Emne: Plankart for detaljregulering av Eineåsen ungdomsskole i Bærum

Vi har sett på plankartet og har et par kommentarer og spørsmål.

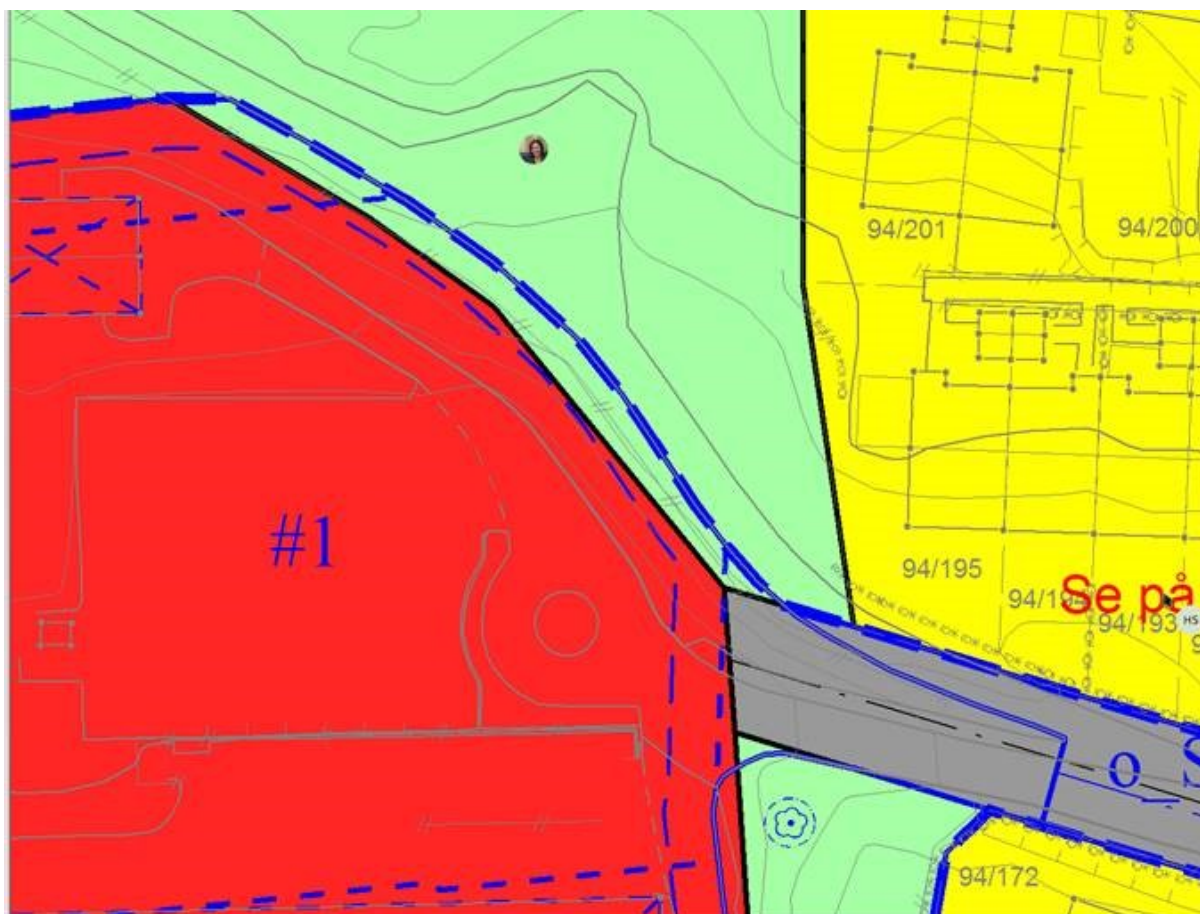
Det ene gjelder avgrensningen mellom byggeområde og grønnstruktur. Vi ser at det foreslås å regulere skolens området helt til asfaltkant av dagens gang-/sykkelvei. Jeg har forstått at denne veien ikke skal flyttes på og at gjerdet skal stå der det er i dag. I tilfellet blir det ikke riktig å regulere seg inn på grønnstrukturen slik det er vist nå. Det må blant annet være plass til å lagre snø fra gs-veien. Vi mener derfor at grensen mellom arealformålene må justeres slik at den følger gjerdet. Det kan også se ut som foreslått parkeringsareal til skolen er plassert tett på eller helt inntil gjerdet på strekningen. Det er ganske stor høydeforskjell mellom gjerdet og dagens parkeringsareal. Jeg tenker at parkeringsplassene må trekkes tilbake noe med mindre man har tenkt å etablere mur. I utgangspunktet ble vi enige om at inngrep mot grønnstruktur ikke skal skjer nærmere enn 1 meter fra formåls grensen. Det bør også gjelde her.

Det andre gjelder byggegrenser. Som jeg allerede varslet på telefon tidligere denne uka er det viktig for beboerne at de har forutsigbarhet for hvor nær ny bebyggelse kan komme. Disse er svært opptatt av sol- og skyggeforhold. Av hensyn til de nærmeste beboerne mener vi at byggegrensen mot øst må følge tilnærmet plassering av planlagt bebyggelse, mens for de andre sidene kan man være mer romslig. Uansett vil vi ha åpning for mindre tiltak utenfor byggegrense inntil 1 meter fra formålsgrense slik at planlagte anlegg og konstruksjoner ikke blir rammet av innstramningen. Det vil være fint om vi får oversendt linjer av planlagt bebyggelse.

- Plankart:
Planavgrensningen er endret til å ligge parallelt med eksisterende gjerde etter deres foreslåtte linje.
Byggegrensen er satt 20 meter fra formålet «vegetasjonsskjerm», som sikrer at skolebygget blir liggende minimum 33 meter unna nærmeste nabotomt.
- Illustrasjonsplan:
Funksjonene vist innenfor servicesonen er flyttet fem meter lenger vest slik at illustrert parkering trekkes unna det bratteste terrenget mot Kirsebærstien.
- Bestemmelser:
Endringer skrevet i rødt i vedlagte dok.
§ 2.7: Ny bestemmelse om krav til blågrønn faktor.
§ 2.9: Det er lagt til at bilparkering kan etableres utenfor byggegrense, slik at byggegrensen på 20 m fra vegetasjonsskjerm ikke skaper problemer for løsning innenfor servicesonen. Jf. § 2.8 er det fortsatt kun tillatt med parkering innenfor servicesonen (bestemmelsesområde #1).
